Po prostudování dokumentu REVITALIZACE VEŘEJNÉHO PROSTRANSTVÍ V LOKALITĚ TVRZ ATELIER RAW 2019 Vám zasilám tyto připomínky:

Vyjádření k návrhu revitalizace okolí tvrze, Moučkova domu a kostela sv. Prokopa ve Žďáře nad Sázavou

REVITALIZACE VEŘEJNÉHO PROSTRANSTVÍ V LOKALITĚ TVRZ

4. Okolí kostela sv. Prokopa

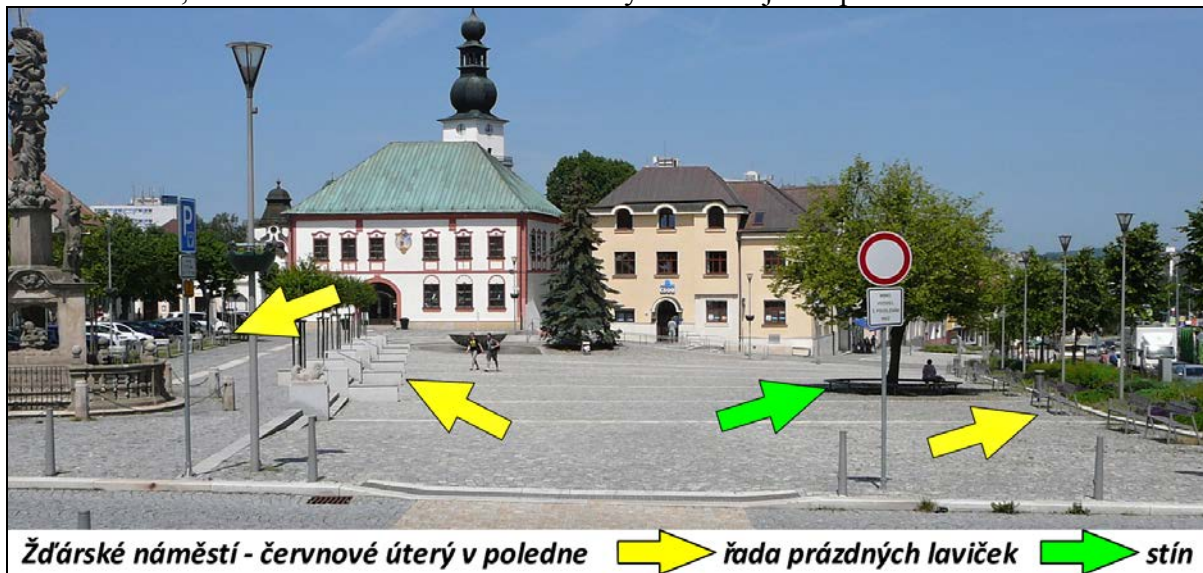
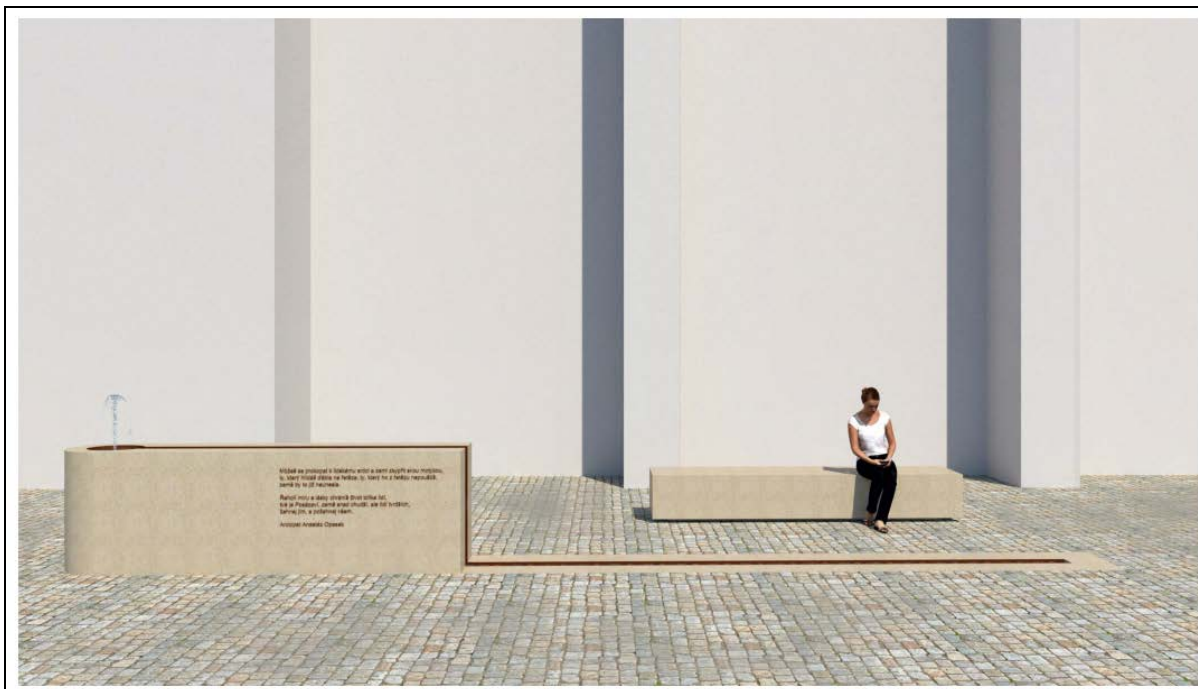
Zcela souhlasím, že zeleň v okolí kostela není právě v nejlepší kondici a je třeba prostor upravit. Jen si nejsem jistá, zda zrušení zatravněných ploch a vykácení některých stromů a keřů je tím nejlepším, co do těchto míst přiláká turisty i místní obyvatele k delšímu pobytu a třeba i k poklidnému posezení, odpočinku, popovídání či rozjímání.

Návrh podoby plochy za kostelem a u kaple sv. Barbory se mi líbí (byť lavičky opět nikdy nebudou ve stínu), ale prostranství před kostelem se mi jeví lidem nepřívětivé a od návštěvy odrazující. Vydlážděná plocha s jediným stromem, jedinou kamennou lavičkou a zcela postrádající stín, v parném létě mnoho návštěvníků k pobytu nepřiláká. Vím, že toto je současný moderní trend. Ale v době, kdy se kvůli změnám klimatu stále

častěji hovoří o nutnosti rozšiřování zelených a vodních ploch a jejich začleňování do architektury měst, se mi zdá, že návrh revitalizace kráčí přesně opačným směrem. Musí-li opravdu zmizet zatravněná plocha (a s ní i voda v kanalizaci), přimlouvám se alespoň za podstatně více stromů s potenciálem dosáhnout časem širší koruny a za několik laviček v jejich stínu. Vždyť např. v Novém Městě na Moravě u kostela sv. Kunhuty je doposud nejen tráva a živé ploty, ale dokonce celý park s lavičkami pod vzrostlými stromy.

Kde není stín, tam není život! Částečně může být odstrašujícím příkladem i žďárské náměstí.

Každý den tudy chodím a vidím, kterak se pod jediným stromem, na jediné stinné lavičce tiskne několik lidí, zatímco lavičky na přímém slunci, což je naprostá většina, zůstávají celý den prázdné (ožívají až po setmění). Místní lidé i turisté si stěžují, že si není kam sednout a v klidu sníst zmrzlinu, natož třeba posvačit, nebo posedět s dětmi. Před sluncem a vedrem není úniku a stejné to bude, dle vizualizace, i před kostelem. Toto prostranství bylo vždy místem setkávání, což nová podoba nejen neumožňuje, ale doslova popírá. Dokonce bych řekla, že návrh je pro dnešní dobu symbolický – osamělý člověk s mobilem ztracený uprostřed rozpáleného města, bez stínu, zeleně a naděje na zlepšení.

Děkujeme za Vaše náměty. Doprava bude v tomto prostoru řešena formou obytné zóny, což by měl být kompromis pro naprosto protichůdné požadavky občanů na tento prostor. Jak již bylo uvedeno výše, prostor vyhlídka a růže bude řešen. Prostor před kostelem je doplněn výsadbou a kašnou, což by samo o sobě mělo mít pozitivní vliv na klima. Navíc i zde dochází ke stínění okolní zástavbou. Návštěvníci mohou využít také stín kostela na severní straně.

Každý prostor si najde své návštěvníky a nová kašna i socha své příznivce. Stejně je to s řešením sv. Zdislavy v Křižanově, má své příznivce i odpůrce. Byl zvolen solitérní strom s velkou korunou a pod něj byla umístěna kruhová lavice. Výhledově tak vznikne příjemné místo s posezením ve stínu.
